DĖL PIRKIMO SĄLYGŲ PAAIŠKINIMO/PATIKSLINIMO

AB „Miesto gijos“ (toliau - **Perkantysis subjektas**) skelbiamų derybų būdu vykdo tarptautinį pirkimą „**Nuotekų šilumos panaudojimo iš išvalytų nuotekų projekto statybos darbai kartu su projektavimo paslaugomis**“, Centrinėje viešųjų pirkimų informacinėje sistemoje (toliau – **CVP IS**) pirkimo ID 7016420 (toliau – **Pirkimas**).

1. TS priedas Nr. 2 „Prisijungimo sąlygos Nr. 25431K“ punktas Nr. 3.

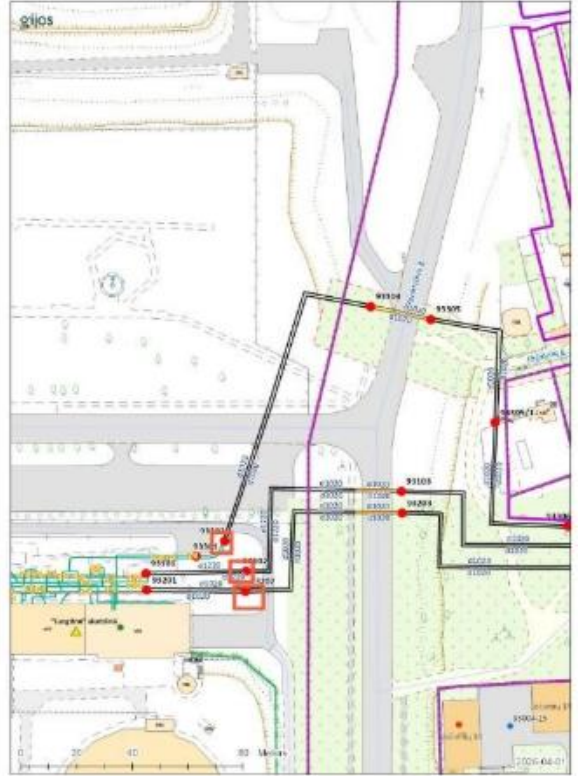
Prie prisijungimo sąlygų pridėtoje schemeje neatvaizduoti prisijungimo taškai nurodytais numeriais. Prašome patikslinti prisijungimo taškų lokaciją.

Patikslintos prisijungimo taškų lokacijos: 54.66654931927189, 25.160995745772397; 54.66763427483847, 25.169833132788984

2. TS priedas Nr. 2 „Prisijungimo sąlygos Nr. 25431K“ punktas Nr. 9.5.

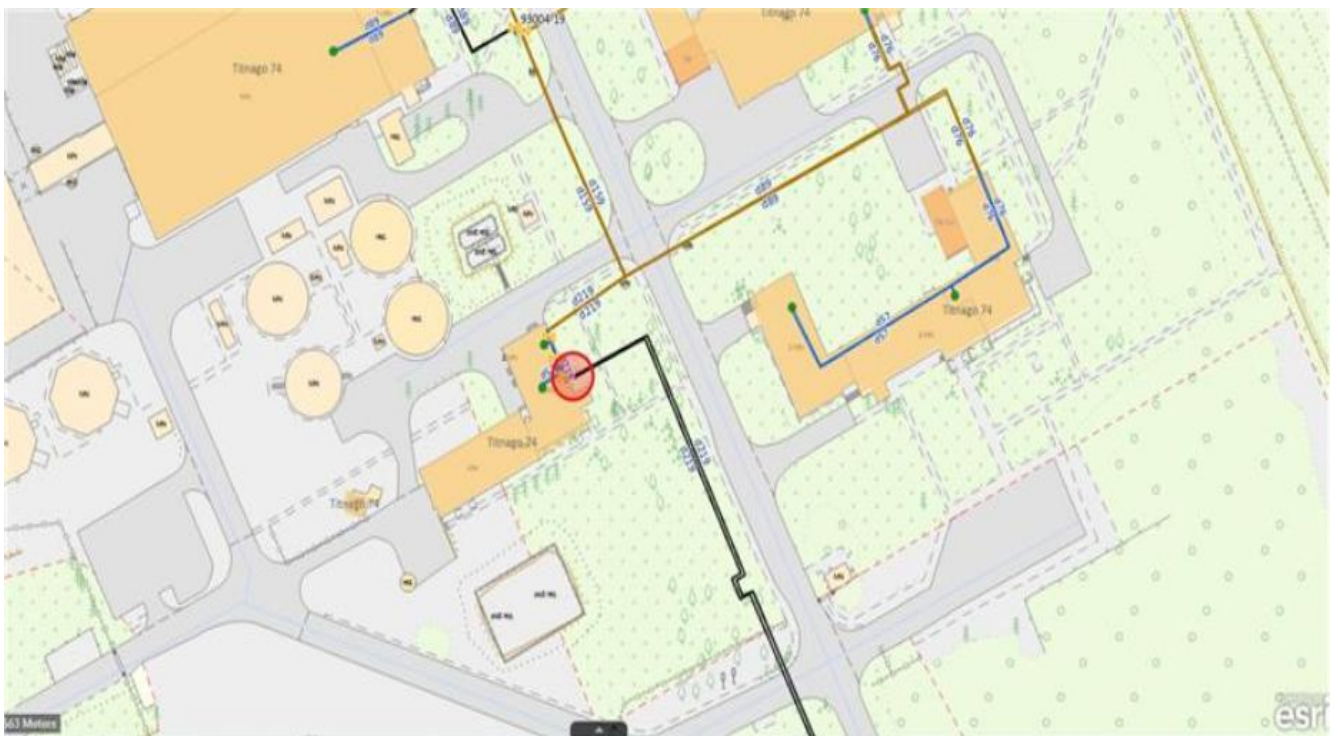
Prašome patikslinti kur yra nurodytos atšakos ir prisijungimo taškai. Taip pat prašome patikslinti ar TS priedas Nr. 2 „Prisijungimo sąlygos Nr. 25431K“ punktą Nr. 7. Nurodyta numatoma sunaudoti šilumos galia yra galia kuri turės būti perduodama nuo naujos atšakos?

Viršutinis galimas esamos tramos atjungimo taškas yra a), o apatinis yra Jočionių teritorijoje b).

Nauja atšaka galėtų eiti nuo naujai projektuojamo šilumos tiekimo tinklo ties Orapūčių pastatu iki esamo vidaus vamzdyno, tačiau galutinis sprendinys ir trasuotė turėtų būti pasirinkta projektuotojo, įvertinant visus Nuotekų teritorijos šilumos galios vartojimus ir galimas, leistinas trasuotes:

Techninės specifikacijos (toliau – TS) priedo Nr. 2 „Prisijungimo sąlygos Nr. 25431K“ 7 punkte „Numatoma suvartoti šilumos galia patalpų šildymui iš centralizuotų šilumos tiekimo tinklų: 0,81 MW“ yra galia, kuri turės būti suprojektuota ir perduodama nuo naujos šilumos tiekimo trasos atšakos Nuotekų teritorijos pastatų šilumos poreikių užtikrinimui.
